PROVINCIA SUD SARDEGNA

AREA AMBIENTE UFFICIO AIA

VERBALE DELLA CONFERENZA DI SERVIZI PER IL PROCEDIMENTO DI RIESAME DELL'AIA RELATIVA ALLA DISCARICA PER RIFIUTI NON PERICOLOSI UBICATA IN LOCALITÀ GENNA LUAS – COMUNI DI CARBONIA E IGLESIAS

In data 28 settembre 2022, alle ore, 10:00 presso la sede di Iglesias della Provincia in Via Argentaria 14 si è tenuta la seconda riunione della conferenza di servizi in oggetto.

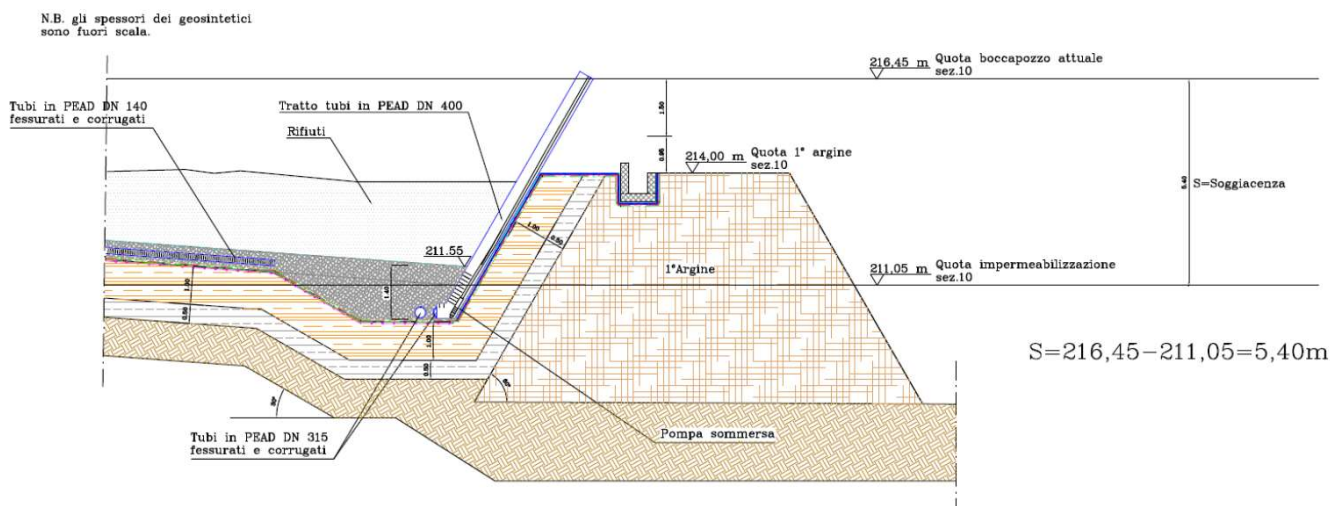
3. Per ciò che concerne la sezione tipo con la rappresentazione della linea piezometrica massima del percolato in relazione al fondo della discarica e al boccapozzo, atta a verificare la minimizzazione del battente idraulico e poter effettuare le opportune misurazioni da inserire nel PMC, per il monitoraggio mensile, la società proponente a pag.9 della nota prot. 390/2022 ha trasmesso la sezione seguente, con le quote richieste:

Da tale sezione e dai calcoli presentati si evince che la lunghezza del tubo-boccapozzo misurabile è pari a 6,24 m. Questa lunghezza, decurtata di 1,5 m in maniera da garantire il pescaggio corretto delle pompe, è pertanto pari a 4,74 m. Essa determina la misura minima che dovrà essere misurata e quindi verificata da parte degli enti di controllo per la minimizzazione del battente idraulico all'interno del catino della discarica.

8. Dovrà essere valutata e registrata mensilmente la misura del percolato all'interno del catino della discarica GL2 in corrispondenza dell'attuale boccapozzo (quota slm: 216,45 m) del sistema di captazione. Al fine di garantire il minimo battente idraulico consentito dalle pompe all'interno del catino della discarica la misura non dovrà essere inferiore a 4,74 m.
